Совместное совещание экспертов по Правилам,  
прилагаемым к Европейскому соглашению  
о международной перевозке опасных грузов  
по внутренним водным путям (ВОПОГ)  
(Комитет по вопросам безопасности ВОПОГ)

Тридцать девятая сессия

**Предлагаемое исправление к пункту 9.3.4.3.1.2.2.1.3  
ВОПОГ**

**Представлено Центральной комиссией судоходства по Рейну  
(ЦКСР)\* \*\***

*Пример мест удара в вертикальном положении*

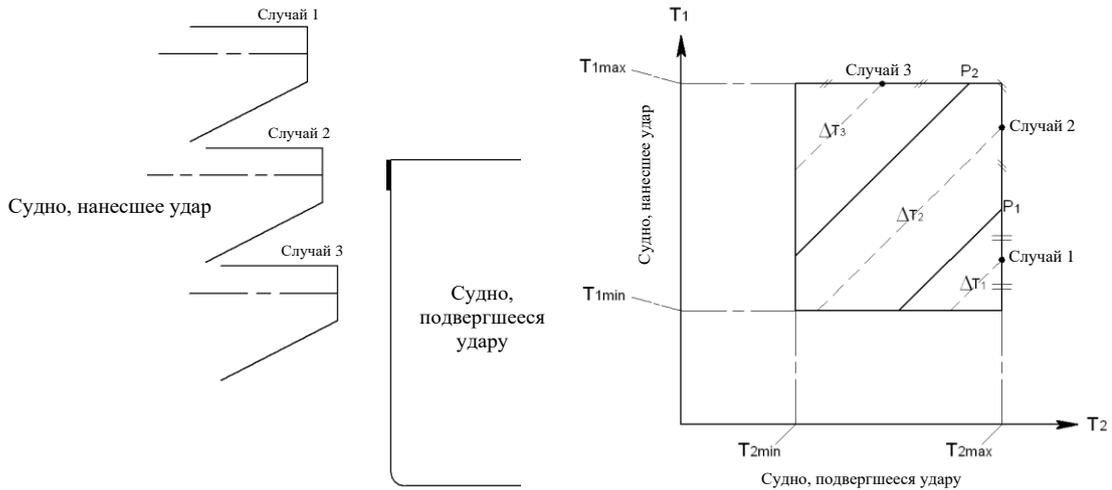
5. Секретариат предлагает добавить в варианты на французском и английском языках дополнительное предложение с подробным описанием точки  $P_2$ , содержащееся в тексте на немецком языке. Вероятно, это же предложение отсутствует и в варианте на русском языке.

7. Секретариат предлагает согласовать вариант на французском языке с вариантом на немецком языке („Dies entspricht der senkrechten Kollisionsstelle „Kollision über Deck“.“) следующим образом:

В варианте на русском языке *заменить* «Она соответствует месту удара в вертикальном направлении "удар на уровне палубы"» на «Она соответствует месту удара в вертикальном направлении "удар выше палубы"».

« Le point  $P_2$  est le point où la partie verticale supérieure de la barge de poussage ou de l'étrave en forme de V touche la partie supérieure de la tôle de préceinte. La surface délimitée par les points  $P_1$  et  $P_2$  correspond au point d'impact de collision dans le sens vertical "Collision au niveau du pont". ».

« $P_2$  — точка, в которой верхняя вертикальная часть толкаемой баржи или V-образной носовой части входит в соприкосновение с верхней частью листа ширстрека. Зона, ограниченная точками  $P_1$  и  $P_2$ , соответствует месту удара в вертикальном направлении "удар на уровне палубы"».

- *Заменить* « Ceci correspond au point d'impact de collision dans le sens vertical "collision au niveau du pont" » на « Ceci correspond au point d'impact de collision dans le sens vertical "collision au-dessus du pont" ».
